ZAC BOISSIERE-ACACIA

**DOSSIER DE DECLARATION D'UTILITE PUBLIQUE  
MEMOIRE EN REPONSE A L'AVIS DE L'AUTORITE  
ENVIRONNEMENTALE**

# Sommaire du mémoire en réponse à l'avis de l'autorité environnementale

Cette note a pour objectif d'apporter des réponses et précisions aux demandes formulées par l'autorité environnementale dans le cadre de son avis, en date du 17 février, sur l'étude d'impact joint au dossier de Déclaration d'Utilité Publique.

*Figure 7 – Plan masse : localisation des écrans acoustiques entre deux bâtiments de l'ilot D*

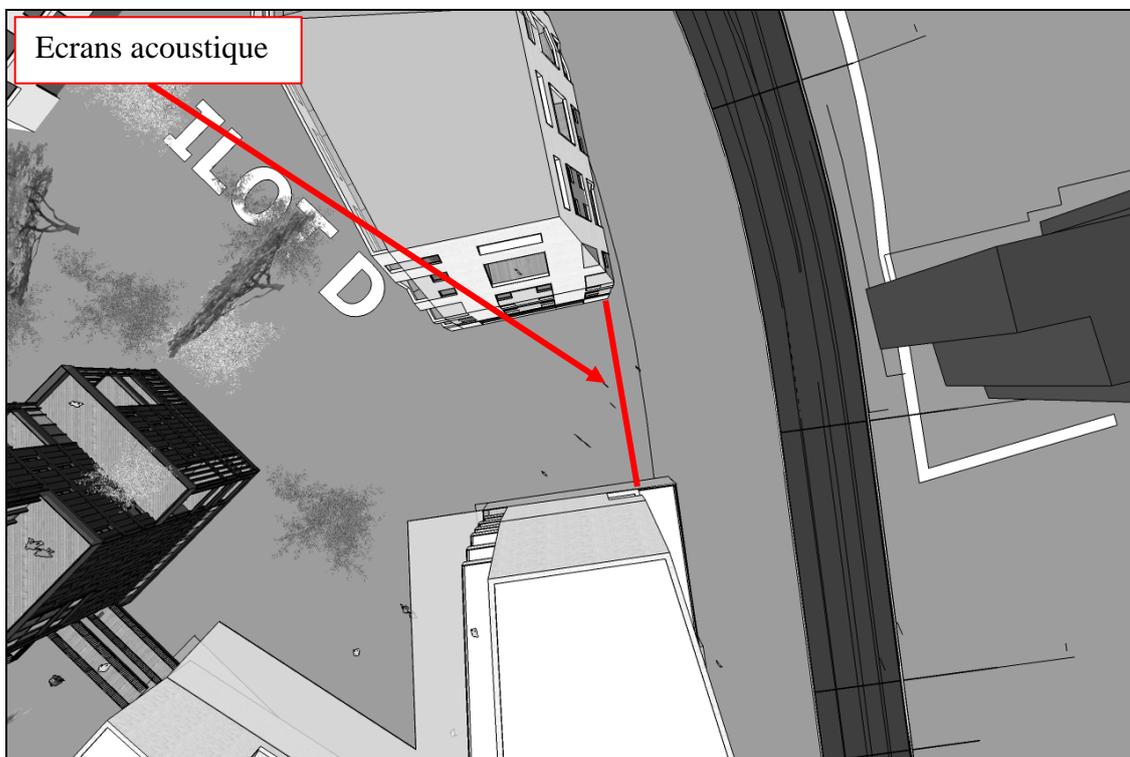
Pour réduire la contribution sonore du Boulevard de la Boissière en cœur d'ilot D, la solution envisagée est la mise en œuvre d'un écran acoustique positionné entre deux bâtiments, sur toute la largeur de l'ouverture et dans l'alignement des façades côté rue, tel que représenté en rouge sur le plan ci-après.
